20200715_TavoloCiclabilità_02

PROGETTI E OSSERVAZIONI DI FIAB MILANO CICLOBBY

1- VIA NOVATE

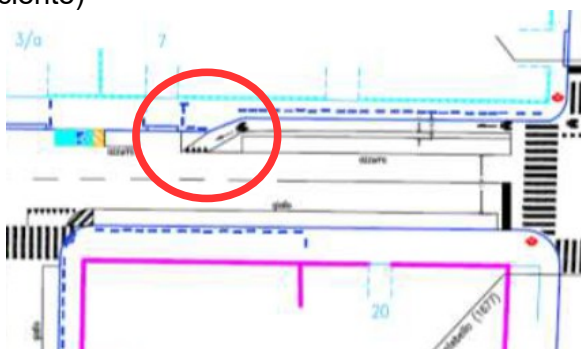
OSSERVAZIONI: OK

PIAZZALE STUPARICH

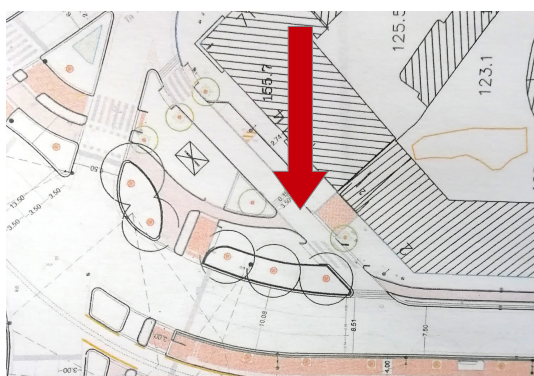
il piazzale è un incrocio, non una piazza o rotonda.

Ciò che è prioritario e non più rimandabile è l'innesto del filobus 90/91 nella nuova (ripristinata)

corsia preferenziale centrale in viale elia, della cui imminente realizzazione siamo molto soddisfatti.

Ci si domanda se questo nodo possa essere risolto semplicemente attraverso la sincronizzazione dei tempi semaforici.

L'attraversamento dei veicoli avviene nelle direzioni perpendicolari e sono attualmente ben regolate dai semafori.

I rallentamenti e l'occupazione degli incroci da parte dei veicoli avvengono solo sull'asse serra-elia e solo negli orari punta; è perciò auspicabile che nel brevissimo periodo la linea del filobus possa usufruire della propria preferenziale lungo il viale elia.

progetto febbraio 2020

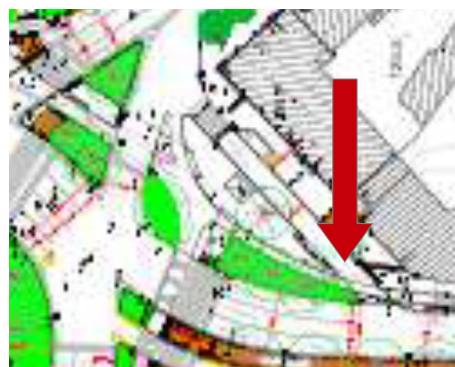
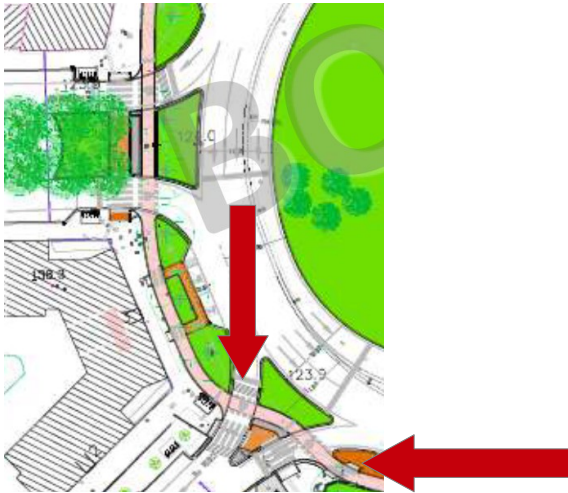
L'apparato progettuale messo in campo con la creazione di una rotonda di ampio raggio non solo non viene da noi ritenuta una necessità, bensì – nonostante qualche miglioramento che notiamo tra la prima versione osservata a febbraio 2020 e quella in visione nel documento allegato - presenta una serie di inconvenienti:

- formazione di rotonda con le difficoltà di creare l'attraversamento ciclabile efficace semplice e sicuro;
- allungamento dei tempi di attraversamento dell'incrocio/piazza da parte dei ciclisti: da salmoiraghi ad albani – e viceversa - cinque attraversamenti invece che uno; sarebbe utile conoscere anche i tempi semaforici che sono previsti
- allungamento dei percorsi di attraversamento della piazza da parte dei pedoni (come per i ciclisti)
- percorsi ciclistici rigidi e impermeabili
- piste ciclabili in sede propria di sezione minima (1,50 m)
- percorsi tortuosi che seguono la logica del passeggiare in bicicletta e non delle funzioni *bike to work/bike for work*
- innesti a 90° per immettersi e uscire dalle radiali nell'anello ciclabile (es. proveniendo da salmoiraghi e da albani)

PIAZZALE ZAVATTARI

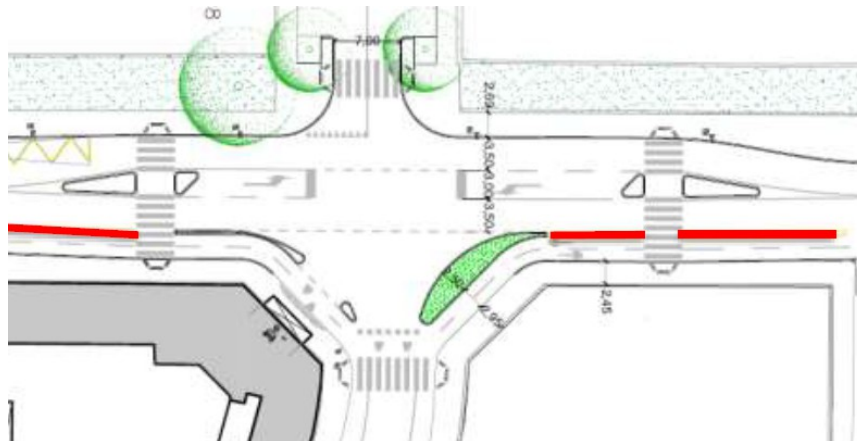
Notiamo come anche in questo caso non siano previsti gli innesti tra l'anello ciclabile e le radiali: il ciclista è costretto ad inserimento/uscita praticando una curva a 90°, modalità per nulla pratica ed efficace, in particolare per gli utilizzatori di cargo bike (*bike to work/bike for work*) (NOTA: l'innesto per l'immissione in rotatoria ciclabile progettato in viale migliara è *sfuggito* nella presente bozza)
